Information urgente de sécurité

Risque de suspension de l'algorithme de détection dynamique

Aurora EV-ICD™ (DVEA3E4) <UDI : 00763000368463>

Référence Medtronic : FA1511

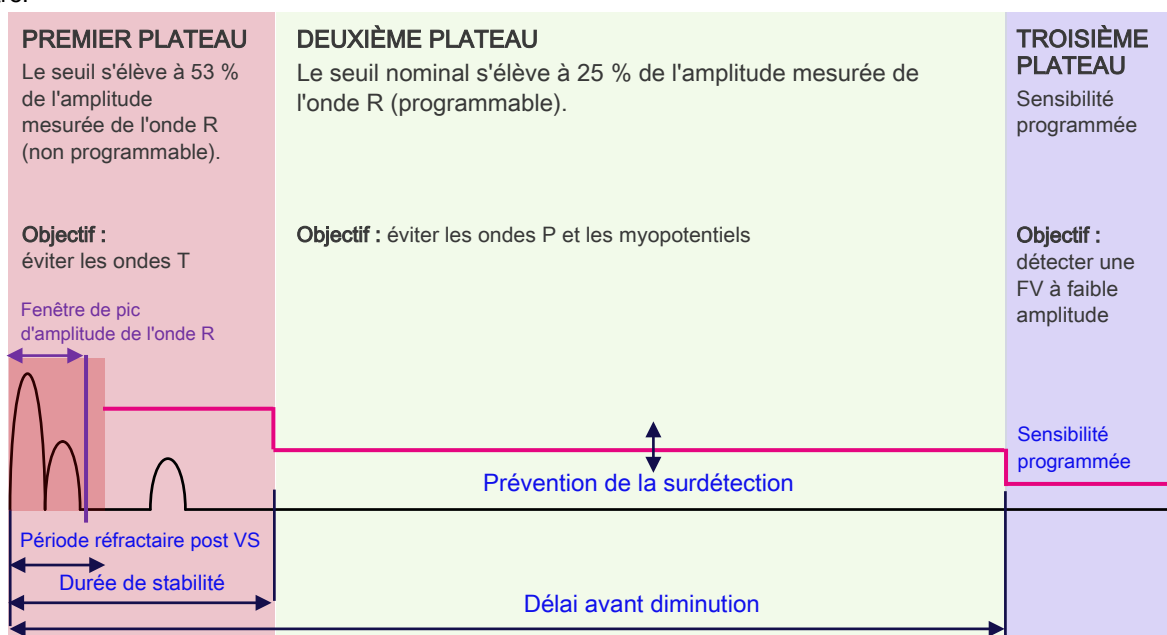
L'algorithme de détection dynamique peut être suspendu au premier plateau si la succession suivante d'événements se produit :

1. Fin de charge se produisant dans les 128,75 ms suivant le précédent battement détecté, interrompant donc la mesure en cours de l'onde R-**suspension de l'algorithme de détection dynamique et blocage du plateau de sensibilité à 53 %**.
2. Le plateau de sensibilité reste à 53 % jusqu'à ce qu'une **amplitude d'onde R ultérieure dépasse cette valeur**. En cas de baisse significative des amplitudes d'onde R, la délivrance de la thérapie HT peut être retardée.

Medtronic a mis en œuvre des changements de fabrication, et les dispositifs incluant cette mise à jour ne sont pas susceptibles de présenter ce problème de retard. Pour les dispositifs précédemment distribués, une interrogation du dispositif à l'aide de l'application CareLink™ SmartSync™ Aurora EV-ICD™ (D00U025) via le programmeur SmartSync permet d'éliminer le risque d'apparition de ce comportement (voir Annexe B).
